Dotyczy: postępowania nr ZP/67/PN/2019 pn. 03900 - Budowa wydzielonej trasy Autobusowo-Tramwajowej łączącej osiedle na Nowy Dwór z centrum Wrocławia – odcinek od Parku Biznesu do ul. Rogowskiej.

Zamawiający informuje, że w powyższym postępowaniu wpłynęły niżej wymienione zapytania o wyjaśnienie treści Specyfikacji Istotnych Warunków Zamówienia (SIWZ). Niniejszym Zamawiający zgodnie z art. 38 ust. 1 ustawy z dnia 29 stycznia 2004 r. Prawo zamówień publicznych zwanej dalej ustawą (t.j. Dz. U. z 2019 poz. 1843 ze zm.) przekazuje treść zapytań wraz z wyjaśnieniami oraz na podstawie art. 38 ust. 4 zmienia SIWZ w następujący sposób:

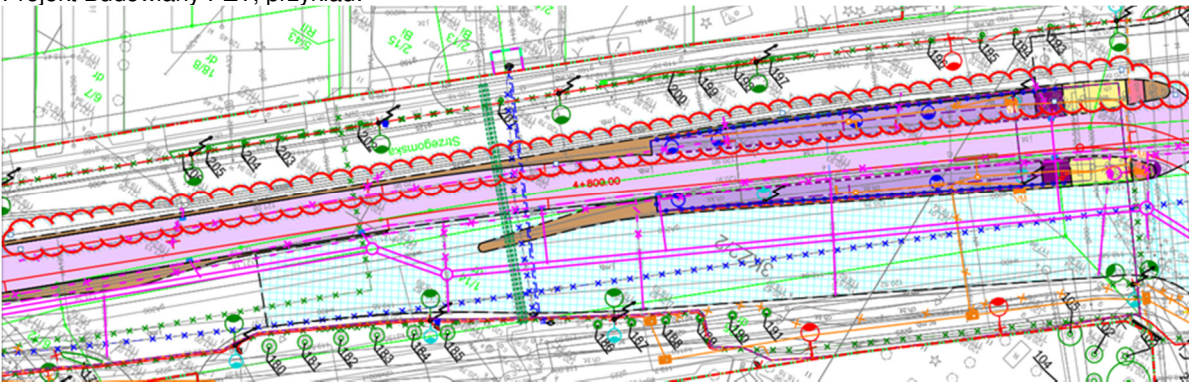
Wnioskujemy o przekazanie projektu budowy kanalizacji sygnalizacji ulicznej.

Zamawiający udostępnił na stronie www.0wi.wroc.pl projekt wykonawczy budowy miejskich kanałów technologicznych (MKT) i kanalizacji sygnalizacji świetlnej (KSU).
